第2回意見交換会を開催しました！

2025年11月21日(金)
18:30~
榎町地域センター

区では、令和8年度に「榎町公園」の再整備を予定しています。11月21日(金)18時半から、榎町地域センターにおいて第2回意見交換会を開催しました。

●再整備計画案

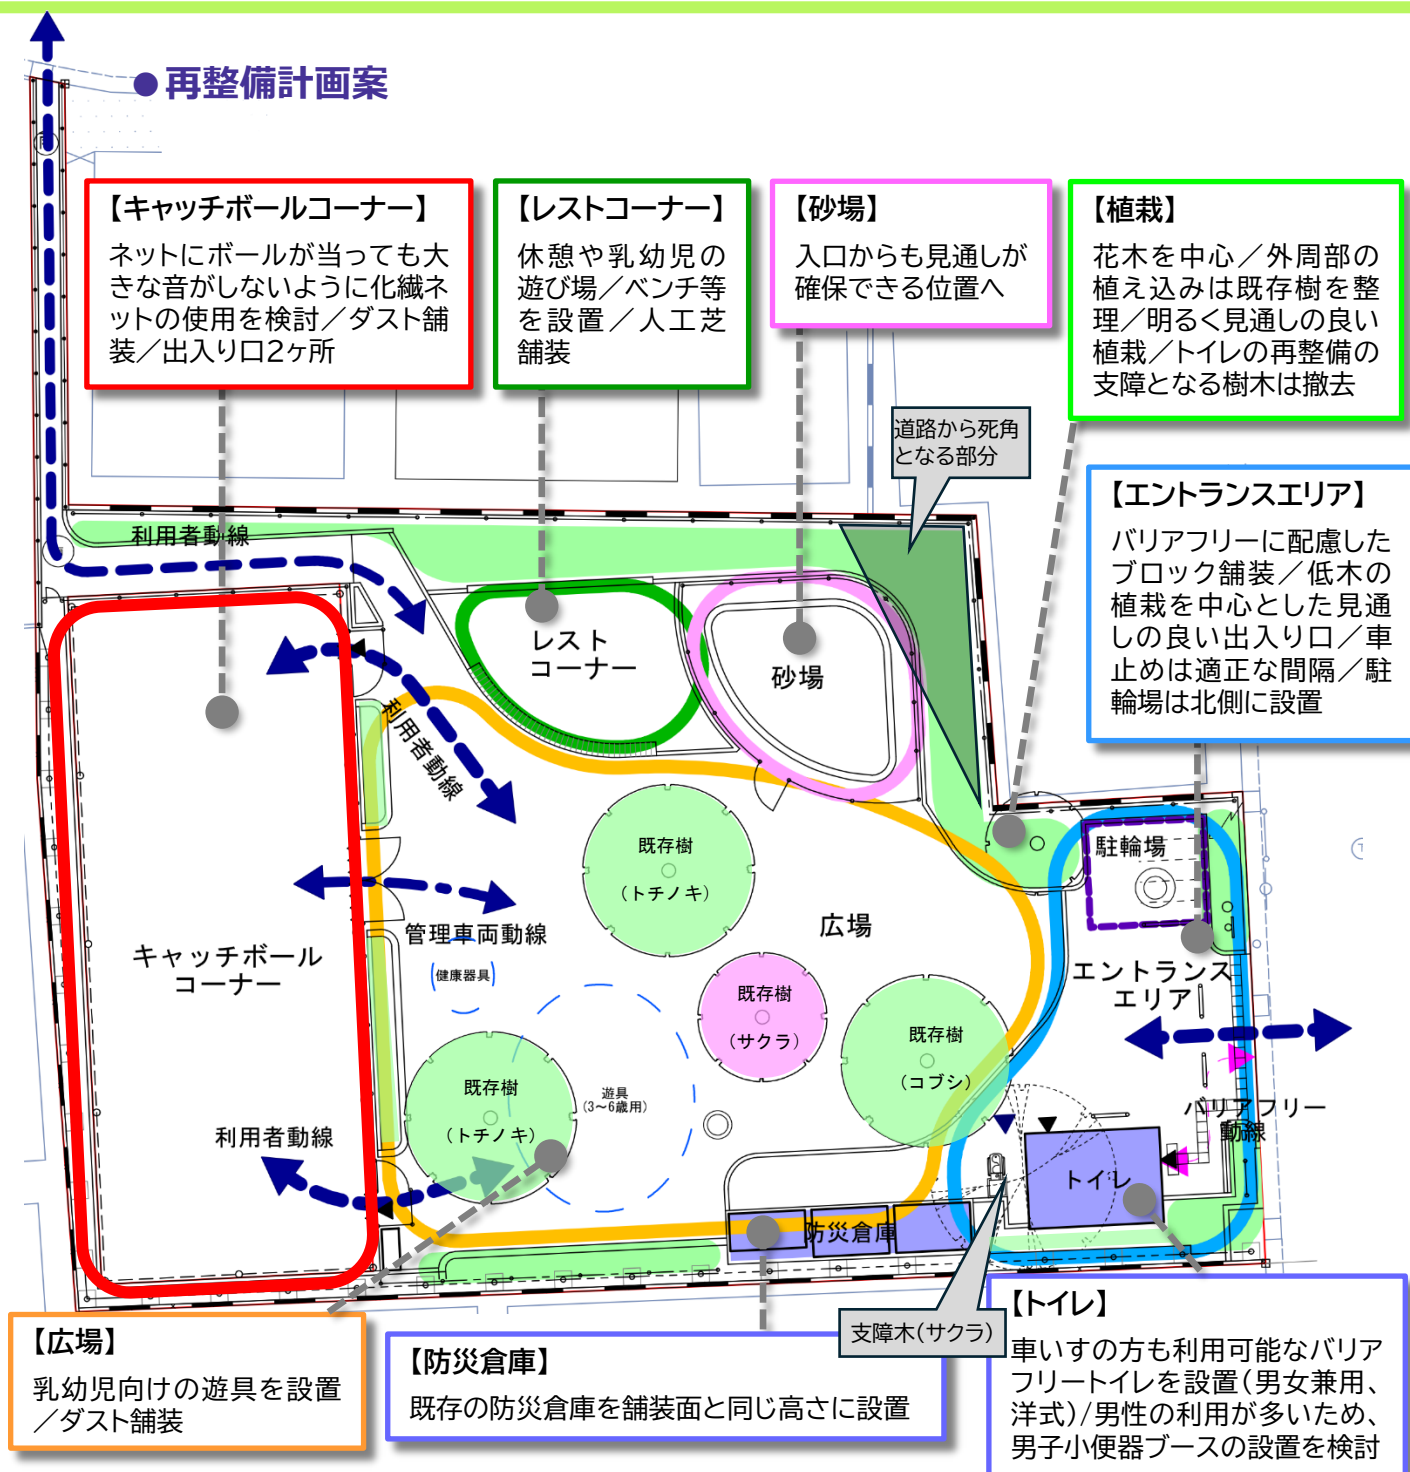
再整備計画案に対する主な意見

- ・キャッチボールコーナーの地面は人工芝が良いのでは？
→現在の利用状況を考慮してダスト舗装を考えています。
- ・「小さい子どもの利用」を主にするのであれば、アスレチックなどが良いのでは？
- ・鉄棒はなくさない方がよいのでは？
→多くの人が利用できる複合遊具を検討しています。
- ・入口の植栽は？
→低くして見通しを確保します。
- ・ゴミ置場やゴミ箱の検討が必要
- ・人工芝スペースは高さがほしい（ラジオ体操のときなどに必要）
- ・照明が暗くならず、スポット的に明るくするなど工夫してほしい
- ・見通し確保のため掲示板を撤去または移設できないか？
- ・中央のサクラは残したい
- ・ベンチで寝泊まりできないように工夫してほしい
- ・水飲みがトイレに近すぎないか？
→車いすの方が利用しやすいように配置しています。
- ・トイレの後側の植栽は必要なのか？
